OGGETTO: progetto di "Razionalizzazione della rete di alta tensione nelle aree di Venezia e Padova" presentato da Terna rete Italia s.p.a. - prime osservazioni ai sensi dell'art. 24 D.lgs. 152/2006

Razionalizzazione della rete elettrica di alta tensione nelle aree di Venezia e Padova

OSSERVAZIONI Prime indicazioni

Stralcio tavola "Corografia area di intervento Malcontenta/Fusina "C" – Interventi previsti (progetto procedura 2008)

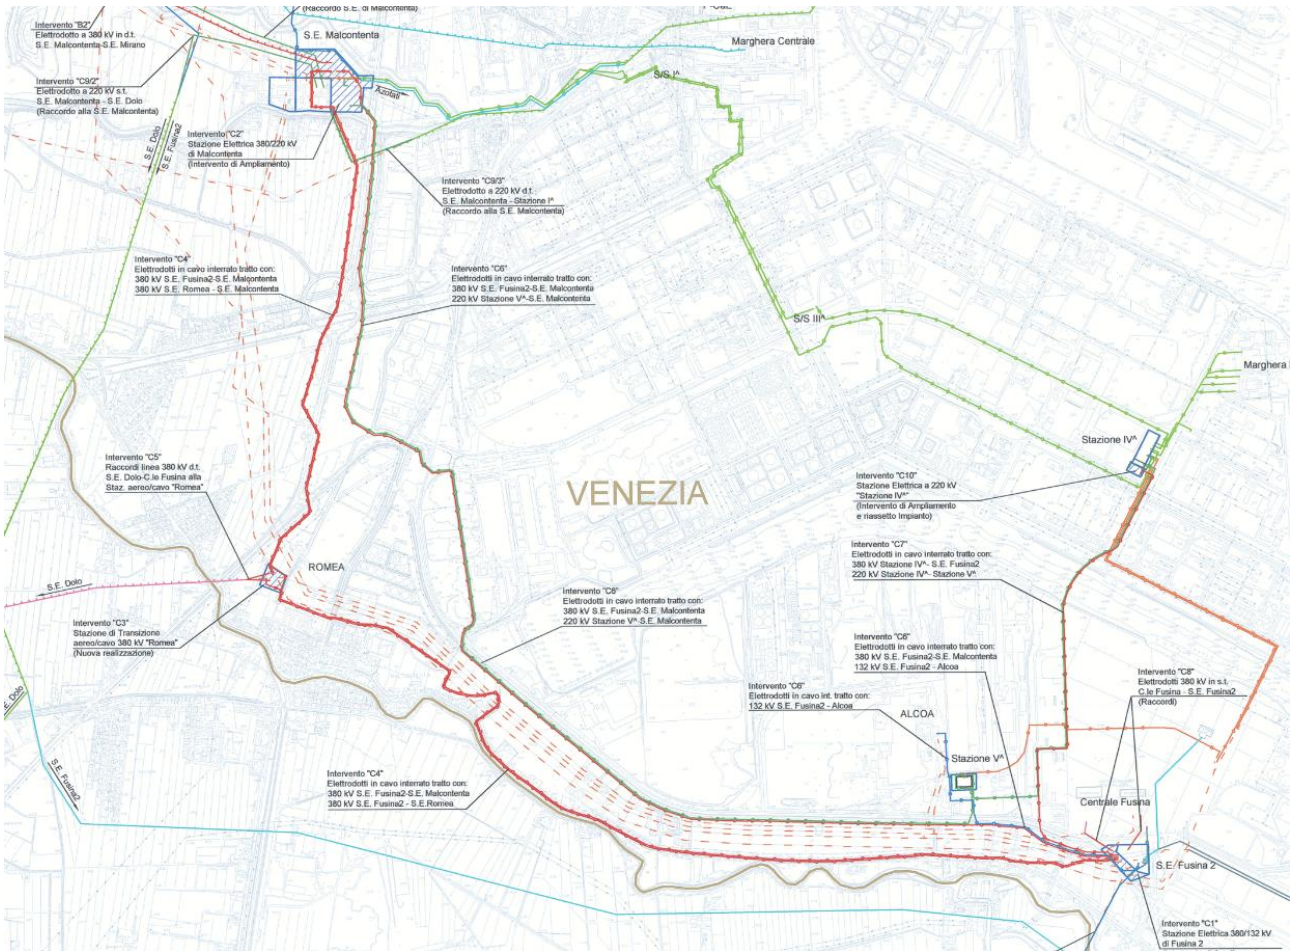
Va ricordato che il progetto presentato nel 2008, sempre relativo alle tratte Dolo-Camin e Fusina – Malcontenta, prevedeva la realizzazione delle seguenti linee a 380kV in cavo interrato (evidenziate nella immagine di seguito riportata):

Nel caso del SIA in oggetto, Terna avrebbe potuto individuare nell'asse "infrastrutturale" dell'idrovia il sedime per la realizzazione della linea elettrica in cavo, atteso che oggi tecnologicamente è possibile utilizzare la tecnologia del cavo estruso XLPE, così come avviene in tutto il mondo (Italia compresa).

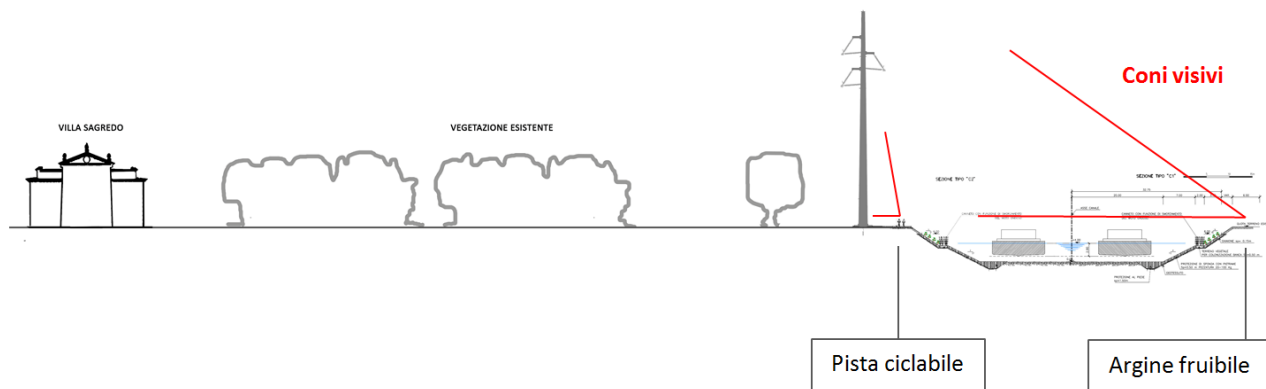
Rispetto alle mitigazioni paesaggistiche proposte per Villa Sagredo, si ritiene importante sottolineare come Terna non affronti le seguenti questioni fondamentali dal punto di vista paesaggistico:

- è stato verificato solo il livello di interferenza che il progetto genera rispetto a chi fruisce il Bene, ovvero il suo proprietario e gli ospiti della villa (ristorante e convegni), non anche rispetto a chi fruisce il Bene da un'area pubblica, come ad esempio l'idrovia. Il fotoinserto elaborato dal punto di ripresa S14a, elaborato da Terna, ne è l'esempio. Il paesaggio, infatti, deve essere interpretato come "campo" e "controcampo";

Se le misure mitigative possono in qualche modo, appunto, mitigare la visione dell'elettrodotto da parte di chi fruisce il Bene, dall'altra tali mitigazioni sono ininfluenti per la popolazione che, percorrendo gli argini dell'idrovia e la viabilità esistente, può osservare la villa che è un Bene pubblico (altrimenti non sarebbe tutelata).
